Ref.: Modificación al Proyecto Metro City Towers / Nota **DEIA-DEEIA-AC-0170-1712-2024**

Por medio de la presente hacemos llegar a usted la información complementaria solicitada a través de la Nota **DEIA-DEEIA-AC-0170-1712-2024**, sobre la Modificación a Estudio de Impacto Ambiental Categoría. II del Proyecto "Metro City Towers", ubicado en el Corregimiento de Mañanitas, Distrito y Provincia de Panamá.

METRO CITY TOWERS

PLANTA GENERAL DEL SISTEMA SANITARIO

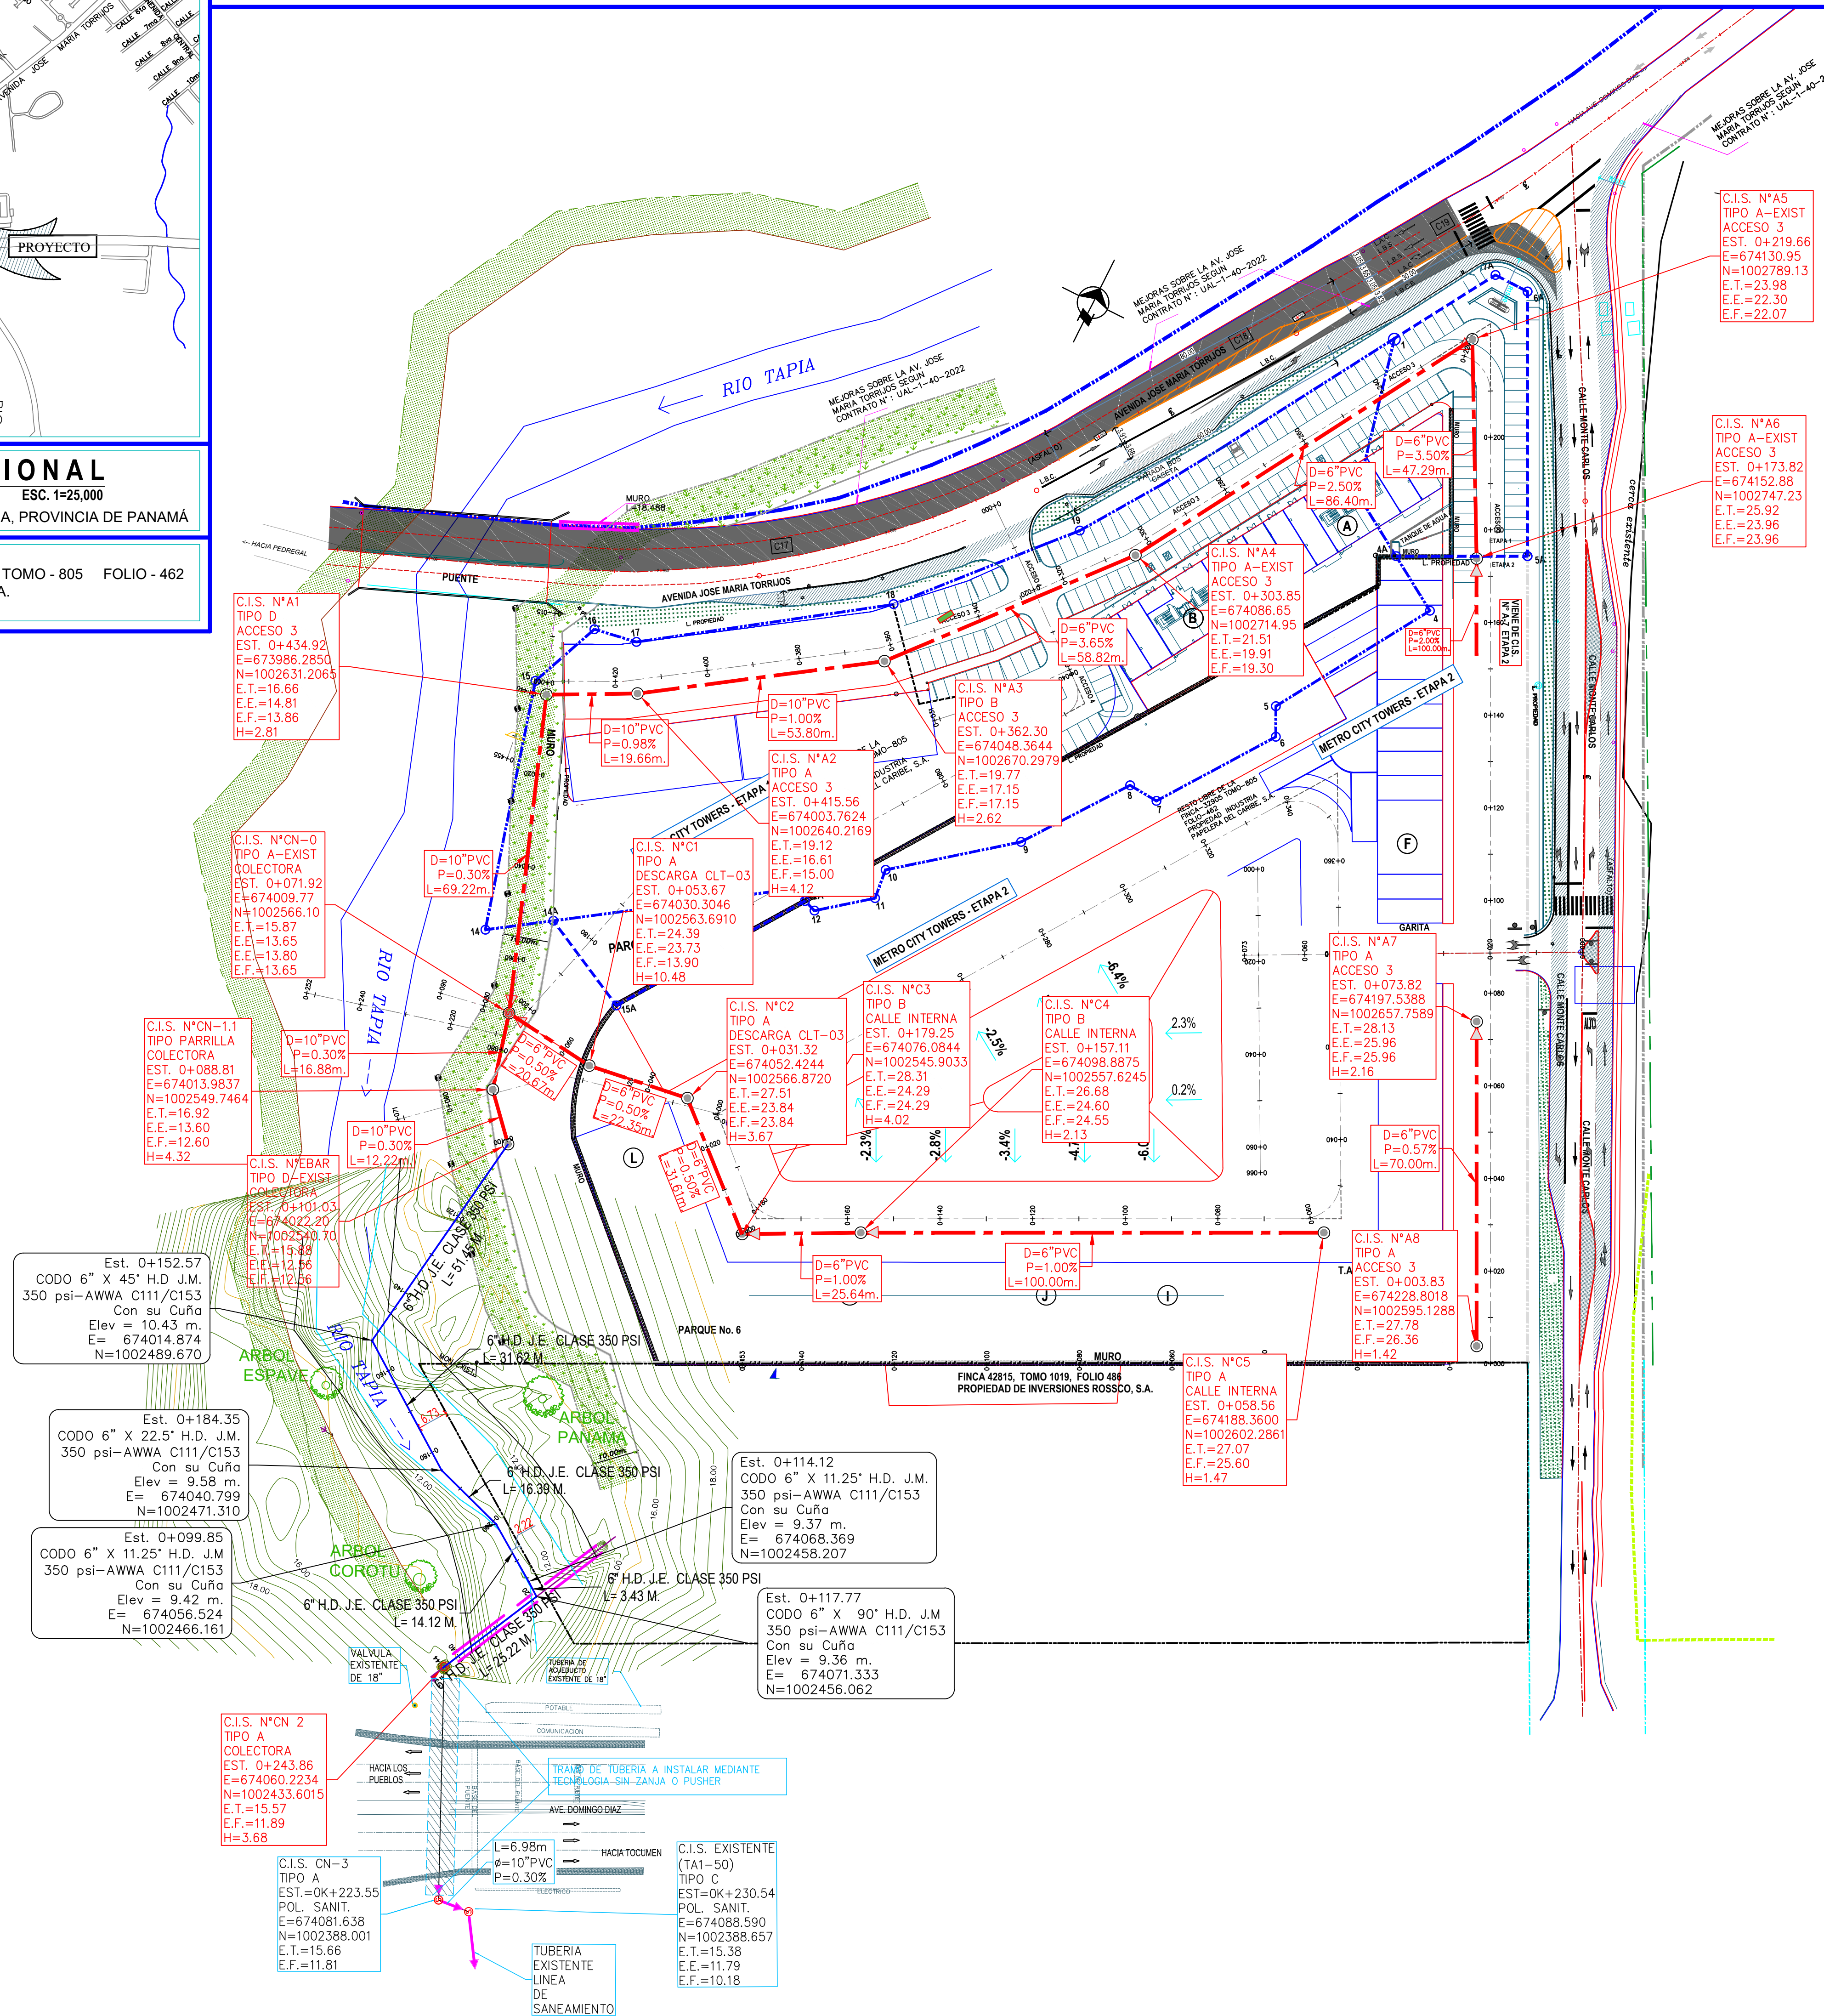
"Primeramente el Promotor deberá aclarar si en su propuesta de modificación, la obra en cauce natural se construirá por debajo del cauce del Río Tapia tal como fue aprobado en la Resolución No. DEIA-IA-015-2020 del 11 de febrero del 2020; o si la nueva estructura de concreto correspondiente al vaciado del concreto del bloque protector para las tuberías que dirigirán las aguas residuales hasta la interconexión a la C.I.S. existente que se encuentra conectada al proyecto de Saneamiento de la Bahía de Panamá irán por encima del lecho o cauce del Río Tapia.

Una vez aclarado lo anterior si la obra será construida por encima o sobre el cauce del Río Tapia, el promotor deberá ampliar y actualizar la información con respecto al Estudio Hidrológico e Hidráulico para la sección del Río Tapia que será intervenida con la obra en cauce natural de carácter permanente correspondiente al vaciado del concreto del bloque protector para las tuberías que dirigirán las aguas residuales hasta la interconexión a la C.I.S. existente que se encuentra conectada al proyecto de Saneamiento de la Bahía de Panamá ...".

- a) Aclarar la longitud total de la tubería que se instalará desde la salida del proyecto hasta la cámara de inspección del proyecto de Bahía de Panamá.
- b) Presentar las coordenadas del recorrido de la tubería que a por debajo del cauce del río.
- c) Detallar las actividades específicas que serán necesarias para realizar los trabajos en el cauce del río. .Adicionalmente. ampliar la descripción de los factores biológicos del área a intervenir
- d) Presentar cronograma tiempo de ejecución de las mismas.
- e) Presentar el cronograma de mantenimiento y supervisión de los componentes del sistema y la disposición final de los residuos generados por las actividades de instalación de la tubería.

1. Confirmamos que la obra en cauce natural se construirá por debajo del cauce del Río Tapia tal como fue aprobado en la Resolución N° DEIA-IA-015-2020 del 11 de febrero del 2020. Las estructuras de concreto, correspondientes al bloque protector de la tubería que dirigirán las aguas residuales hasta la Cámara de inspección sanitaria (C.I.S.) SF-02, quedarán por debajo del lecho del río .

A pesar de que va por debajo del cauce del Río Tapia , adjuntamos el Estudio Hidrológico para la sección del Río Tapia el cual fue presentado para el trabajo de la línea de tuberías del sifón inicial, incluyendo la copia del plano con el nuevo alineamiento de tuberías.

- a. La longitud total de la tubería que se instalará desde la salida del proyecto hasta la cámara de inspección del proyecto de Saneamiento de la Bahía es de 228.69 metros lineales. Adjunto cuadro con las coordenadas y longitudes de tuberías del recorrido.

b. Coordenadas del recorrido de la tubería que va por debajo del cauce del río.
